referentienummer 06
datum 11 augustus 2025
aan HVC
van M. Hirsch
kopie E. Koomen
projectnummer 0486957.100
project Geothermie Heerhugowaard
betreft Beantwoording vragen d.d. 27-03-2025

Figuur 1 Opgaand licht rond 3 uur 's nachts in de omgeving van het project (lichtblauw omkaderd) Bron: Atlas leefomgeving

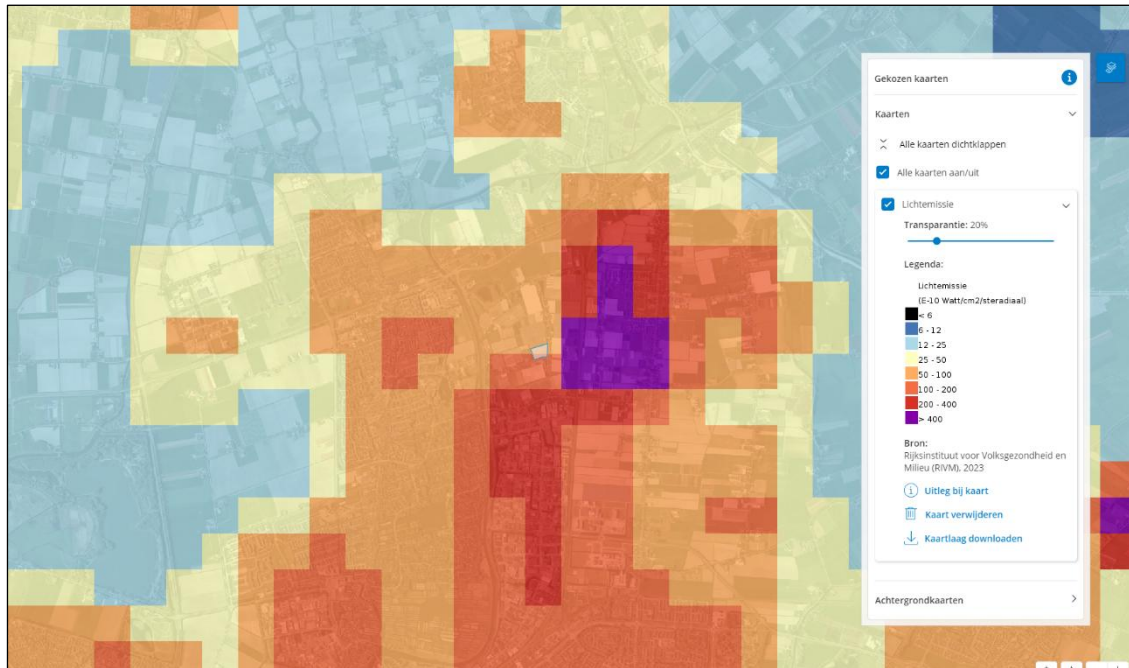
De omgevingsdienst adviseert om een lichtonderzoek in te dienen voor de te gebruiken terreinverlichting. In de navolgende tekst wordt toegelicht waarom geen lichtonderzoek is uitgevoerd.

Tijdens de (tijdelijke) boorfase worden continue werkzaamheden uitgevoerd, ook in de nachtperiode. Om de werkzaamheden veilig en goed uit te kunnen voeren is verlichting nodig. Door de omgeving van het gebied, een kassengebied, is er ook gedurende de nacht sprake van lichtemissie. De lichtemissie van de verlichting op de boorlocatie valt daardoor weg in de reeds aanwezige verlichting. Op de navolgende afbeelding is de boorlocatie lichtblauw omkaderd en direct links naast het paarse vlak te zien, waar de lichtemissie door de aanwezige glastuinbouw reeds in de hoogste klasse valt met het meeste licht.
